九州電力株式会社
川内原子力発電所及び玄海原子力発電所
火山モニタリング結果に係る評価について
(案)

令和4年11月18日

原子力規制庁

図 1 2 阿多カルデラの GNSS 連続観測による基線長変化

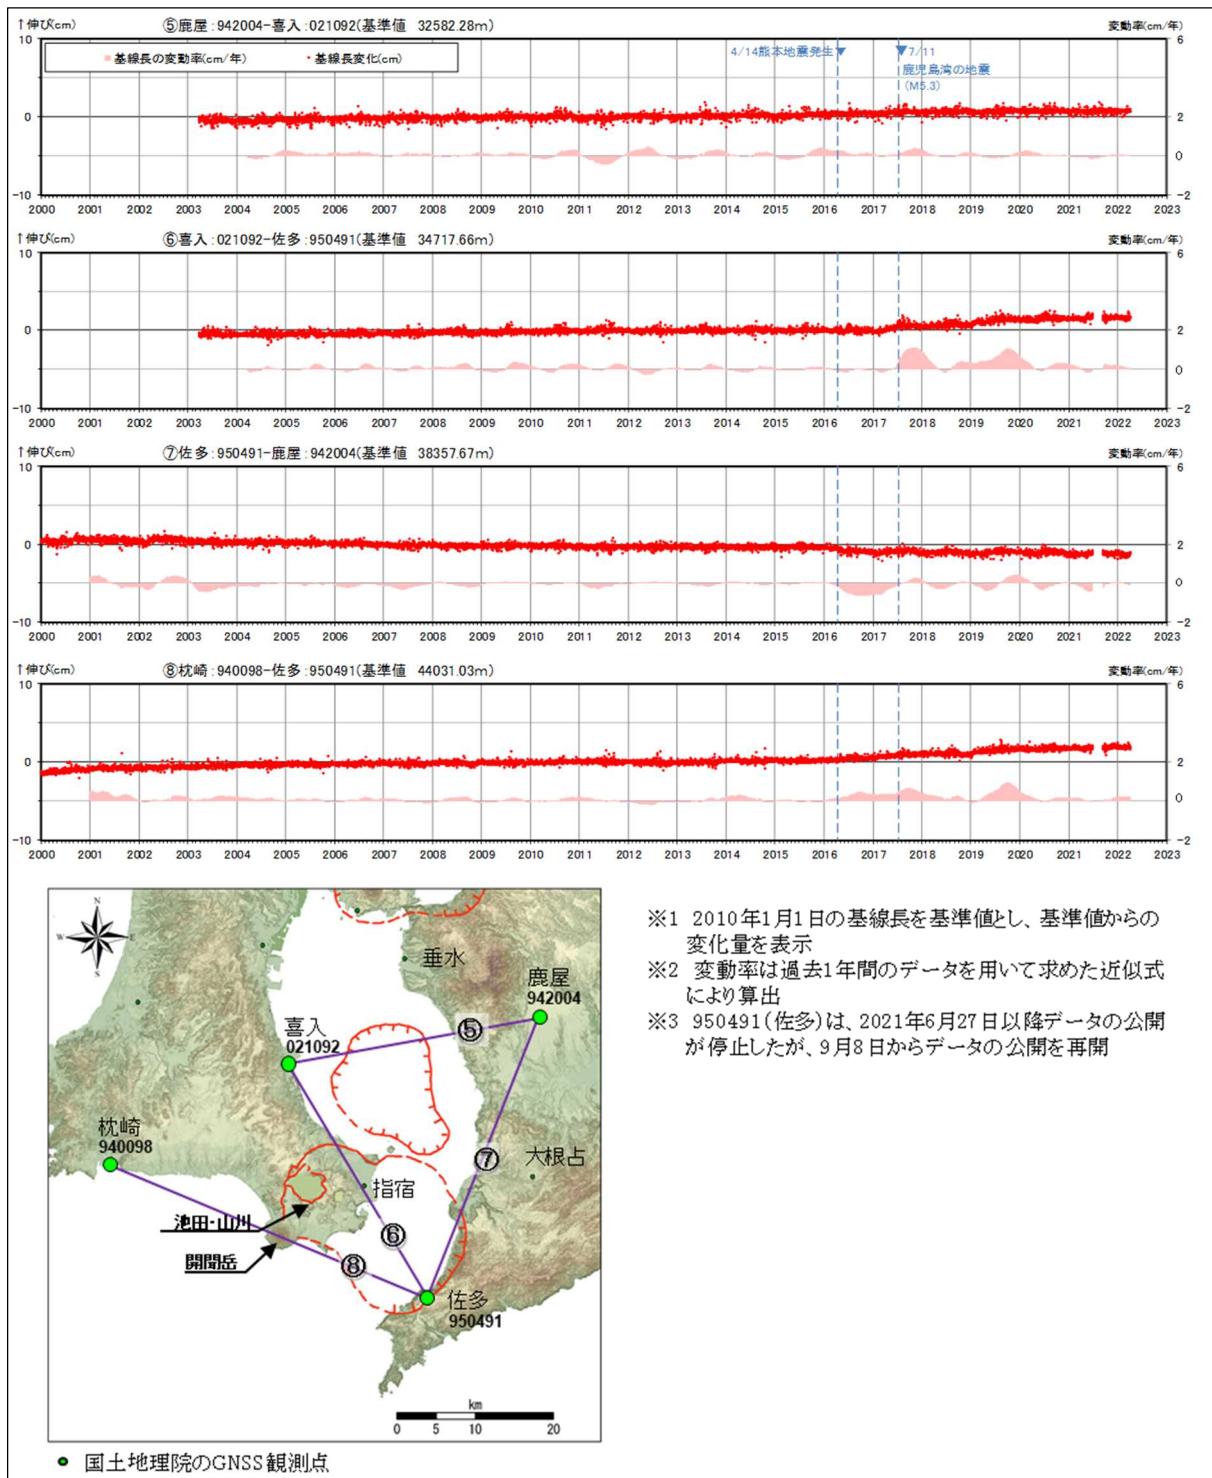
・九州電力は、GNSS 連続観測による基線長変化等を確認した結果、当該年度は、阿多カルデラ火山の活動に起因する有意な変化は認められないとしているが、第三者（火山専門家）の助言（2021 年度）にある基線⑥（喜入一佐多）、基線⑧（枕崎一佐多）において 2017 年頃から確認されている伸びについては、引き続き注視していくとしている（図 12）（添付資料、P65、P75）。また、地震発生数の推移及び震源分布とマグニチュードの経時変化等を確認した結果、地震活動（発生数、位置、規模等）は、2017 年に発生した地震と同じ北側のカルデラにおいて、2020 年 2 月以降は多い状態で推移していたものの、2021 年 5 月頃以降は停滞しており、また、2020 年度に増加した開聞岳付近における低周波地震についても停滞しているとしている（図 13）（添付資料、P69、P70、P74）。

- ・阿多カルデラの基線⑥（喜入-佐多）、基線⑧（枕崎-佐多）において、2017年頃から確認されている伸びについて、今後の地殻変動を注視すること。

図14 鬼界のGNSS連続観測による基線長変化（その1）

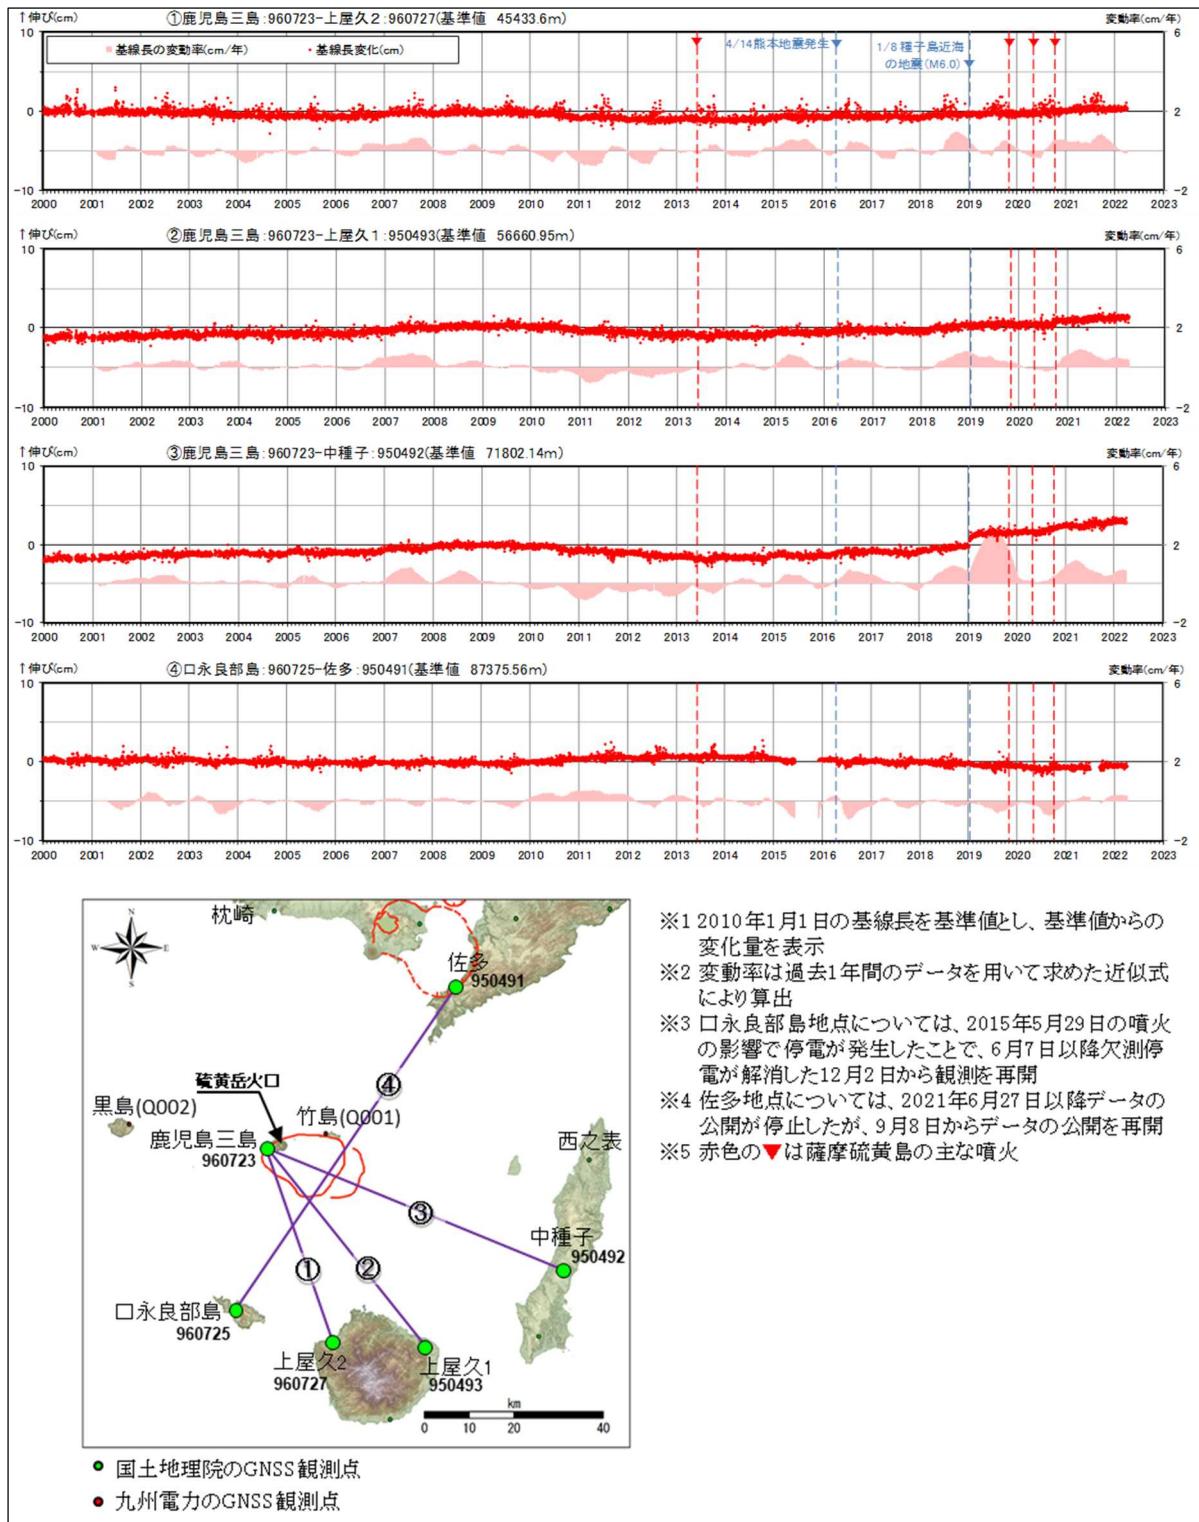
- ・九州電力は、GNSS 連続観測による基線長変化等を確認した結果、当該年度は、鹿児島三島及び竹島を起点とする基線①、②、③及び⑤～⑧などに、鬼界へのマグマ供給を示唆する可能性のある伸びと縮みの傾向が認められるため、今後の地殻変動に留意していくとしている（図14及び図15）（添付資料、P78-81）。
- ・九州電力は、マグマ供給の有無を検討するため、基線⑯（黒島-中種子）や、黒島を固定点とした鹿児島三島、竹島の比高を確認してはどうかという第三者（火山専門家）の助言（2021年度）を踏まえて、鉛直変動を考慮したマグマ供給率の検討を行っている（図16）（添付資料、P85、P86）。その結果、注意監視の移行判断基準値（マグマ供給率 $0.01\text{km}^3/\text{年}$ ）に相当する変動は認められないことから、監視レベルは「平常」を継続している（添付資料、P93）。
- ・九州電力は、地震発生数の推移及び震源分布とマグニチュードの経時変化等を確認した結果、地震活動（発生数、位置、規模等）は、位置と規模に有意な変化は認められないとしている（添付資料、P87、P88、P92）。

図 16 鬼界の鉛直変動を考慮したマグマ供給率の検討

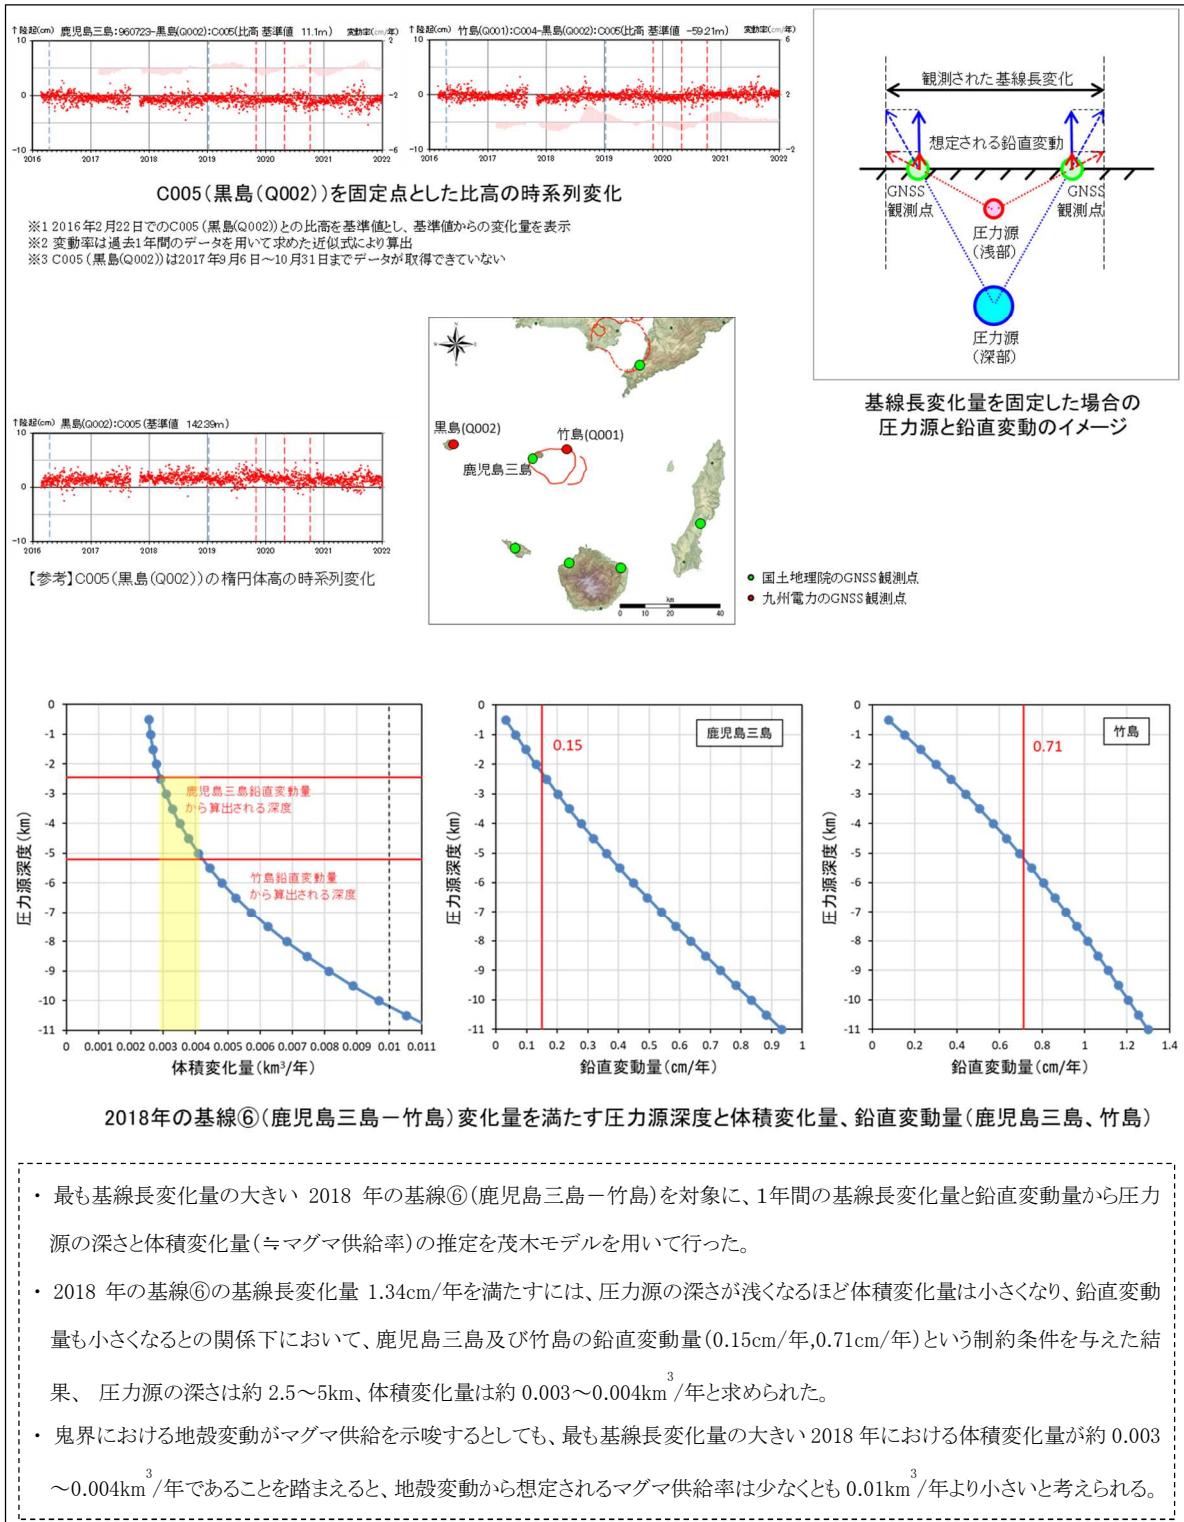
- ・鬼界について、マグマ供給の有無を検討するため、黒島-中種子の基線や、黒島を固定点とした鹿児島三島、竹島の比高を確認してはどうか（2021年度報告に反映済）。なお、当該助言への対応を踏まえたうえで、火山専門家A、B及びCから現時点での監視レベルは「平常」で問題ないとの助言を受けている。

- ・監視レベルの移行判断においては、マグマ供給率を判断基準としているが、今回の鬼界のように平常時の地殻変動に変化があった場合、マグマ供給率の詳細検討を実施するトリガー・検討内容が不明瞭なため、その手順をフローチャート等の形式により分かりやすくすること。
